SUPERINTENDENCIA DE INDUSTRIA Y COMERCIO	
RAD: 13-285614- -2	FECHA: 2014-08-13 10:51:21
DEP: 2020 DIRECCION DE NUEVAS CREACIONES	EVE: 378 FASE NACIONAL INCLUIDO CAPITULO I
TRA: 11 PCT-PATENTE DE INVENCION CAPITULOS I Y II	FOLIOS: 8
ACT: 519 PRESENTACION

Como resultado del examen de fondo realizado, con fundamento en el Artículo 45 de la Decisión 486 de la Comisión de la Comunidad Andina, se comunica:

Título de la solicitud: “Marco de accionamiento en una instalación de ascensor” (Pág. 6 del radicado 13-285614-00000-0000).

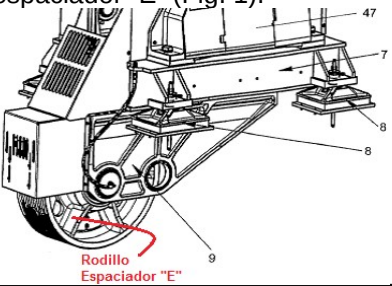
El documento D1¹ divulga una unidad (50) para un ascensor sin engranajes (10) incluye una primera máquina de accionamiento (52) con una primera polea que tiene un primer eje de rotación, la primera polea para recibir un primer conjunto de cables (20A) unido a la cabina del ascensor (12), y una segunda máquina de accionamiento (54) que tiene una segunda polea que tiene un segundo eje de rotación, la segunda polea para recibir un segundo conjunto de cables (20B) unido a la cabina del ascensor (12). El primer eje de rotación y el segundo eje de rotación son paralelos, y tienen una distancia entre ellos (resumen).

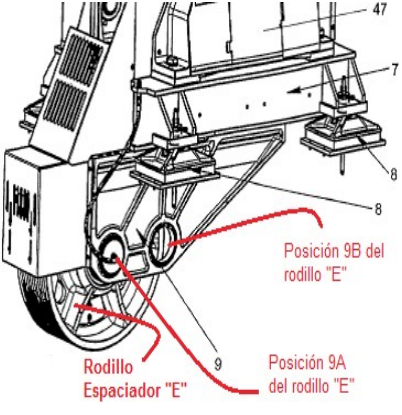
La reivindicación 1 consiste en: *“La instalación de ascensor (2) con un marco de accionamiento (16) y una unidad de accionamiento (18), en la que el elemento de soporte (12) acopla una cabina de ascensor (10) con un contra peso (8), en el que el rodillo de accionamiento (20) y un rodillo espaciador (22)....”* (Ver página 17 del radicado N° 13-285614-00000-0000).

(Figura 5 documento D1)

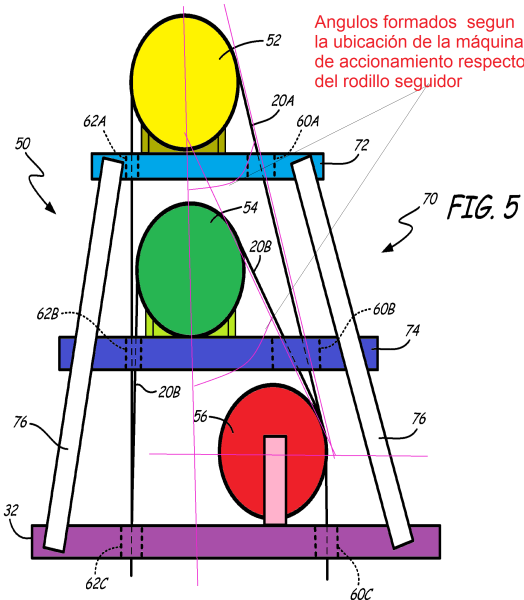
Al menos dos posiciones para una fijación de al menos un	En la figura 5 se muestra que los soportes de las máquinas de	En la figura 1 se muestra las dos posiciones del rodillo "E" en el

dispositivo de montaje (30, 32) están dispuestas a lo largo de una línea recta sustancialmente paralela al curso rectilíneo del elemento de soporte (12.1).	tracción (52 y 54) se encuentran paralelos al soporte del rodillo deflector (56) resaltando la inclinación de los cables (20A, 20B) dependiendo la distancia de fijación al marco estructural. Sistema de soporte (70). Apoyo del sistema (70) podría contener primer soporte horizontal (72), segundo soporte horizontal (74), y vertical de los apoyos (76). Primera máquina de tracción (52) está asegurado al primer soporte horizontal (72) y segunda máquina de tracción (54) está fijado a segundo soporte horizontal (74) (Párr. 0031).	soporte (9) denominadas (9A y 9B) (Fig. 1). 
--	--	--

- Reivindicación 3: Los apoyos pueden ser paralelas en una realización, o pueden estar en ángulo en otro. Sistema de apoyo (70) se construye de vigas estructurales, placas de metal, tornillos y elementos similares que se conocen en la técnica (Párr. 0031).

- Reivindicación 4: en la figura 5 se muestra los ángulos formados por los cables guiados por la máquina de accionamiento (52) y el rodillo deflector (56) y la máquina de accionamiento (54) y el rodillo deflector (56), debido al disposición de las máquinas de accionamiento (52, 54) respecto el rodillo deflector (56) (Fig. 5).
- Reivindicación 5: Cuerdas (20A) puede envolver alrededor de la máquina de tracción (52) en un ángulo de cerca de 180 grados, mientras que las cuerdas (20B) puede envolver alrededor de la máquina de tracción (54) en un ángulo de varios grados menor que la envoltura de cuerdas (20A) alrededor de la máquina de
